INFORME DE VISITA DE CONTROL N° 007-2025-OCI/1512-SVC

CULMINACIÓN DE LA OBRA: "MEJORAMIENTO DEL SERVICIO EDUCATIVO DE LA I.E.I N° 1567 DEL CASERÍO EL MILAGRO, C.P. DE COMBAYO, DEL DISTRITO DE LA ENCAÑADA, PROVINCIA DE CAJAMARCA, DEL DEPARTAMENTO DE CAJAMARCA, CON CIU N° 2523951"

INFORME DE VISITA DE CONTROL N° 007-2025-OCI/1512-SVC

Cuadro N° 2
Partidas valorizadas no ejecutadas

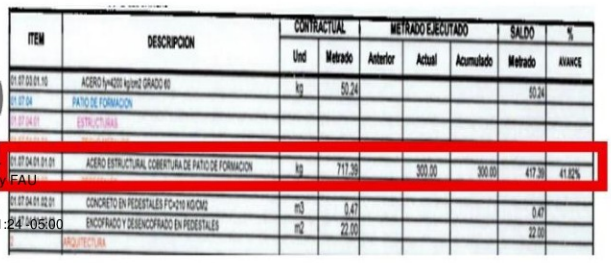
Metrado consignado en Valorización N° 04	Foto registrada por la comisión de control	Comentario
PARTIDA N° 01.07.04.01.01.01 ACERO ESTRUCTURAL COBERTURA DE PATIO DE FORMACION.

A fecha de visita 23 de mayo, no se observó estructuras metálicas ejecutadas en el patio de formación.

Metrado consignado en Valorización N° 04	Foto registrada por la comisión de control	Comentario
PARTIDA N° 02.01.01.04 ZOCALOS Y CONTRAZOCALOS

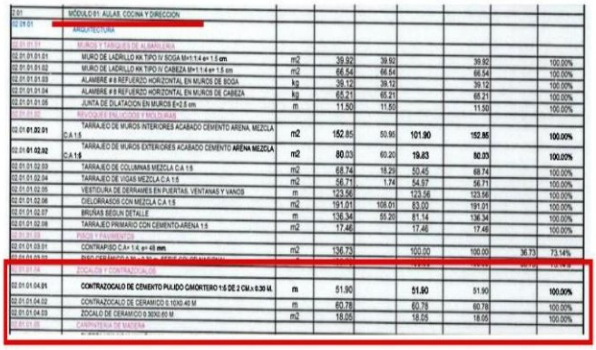
**COCINA** **DIRECCIÓN**	Como se puede apreciar en las imágenes registradas por la comisión, las partidas correspondientes a "zócalos" a fecha de visita 23 de mayo, no han sido ejecutadas en su totalidad, sin embargo, han sido valorizadas al 100%
PARTIDA N° 02.01.01.11.05 TARRAJEO PRIMARIO MEZCLA C.A 1:5

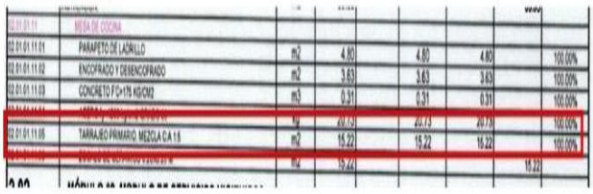
**MESA DE COCINA**	Como se puede apreciar en las imágenes registradas por la comisión, la partida correspondiente a "tarrajeo primario mezcla C.A 1:5" a fecha de visita 23 de mayo, no ha sido ejecutada, sin embargo, ha sido valorizada al 100%
PARTIDA N° 03.01.01.01.01 LAVADERO DE COCINA P/SOBREPONER 1

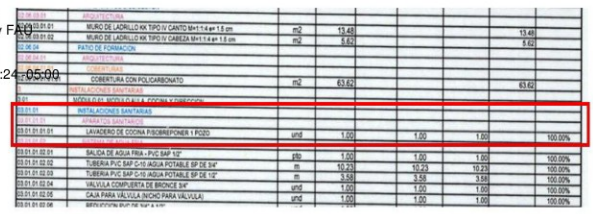
**POZO**	 **MESA DE COCINA**	Como se puede apreciar en las imágenes registradas por la comisión, la partida correspondiente a "lavadero de cocina" a fecha de visita 23 de mayo, no ha sido ejecutada, sin embargo, ha sido valorizada al 100%

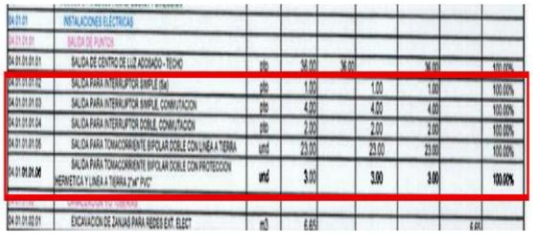
Como se puede apreciar en las imágenes registradas por la comisión, las partidas correspondientes a "salidas de energía e interruptores" a fecha de visita 23 de mayo, no han sido ejecutadas en su totalidad, sin embargo, han sido valorizada al 100%

Gráfico N° 02
Línea de tiempo del plazo de ejecución de obra, con los principales hitos

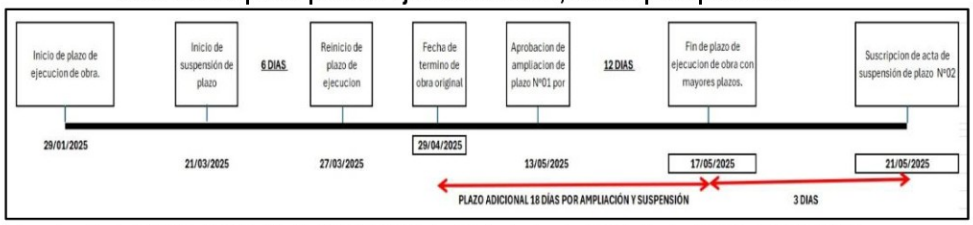
Como se evidencia, el plazo de ejecución de la obra con mayores plazos debió culminar el 17 de mayo de 2025. Sin embargo, el 21 de mayo de 2025 se suscribió el "Acta de suspensión de plazo de ejecución de obra N° 2", presuntamente aprobada fuera del plazo contractual, dado que este ya habría vencido.

Imagen N° 21
Asiento del Cuaderno de Obra N° 184

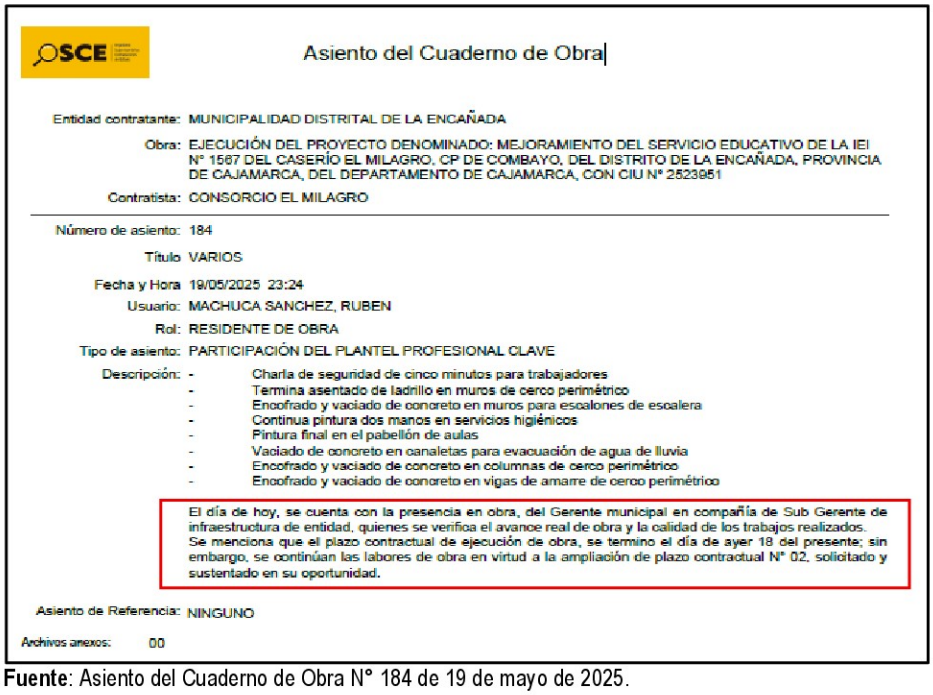
Dicho extremo coincide con lo consignado por el residente de obra en el asiento del cuaderno de obra N° 184, del 19 de mayo de 2025, en el que se precisa que,
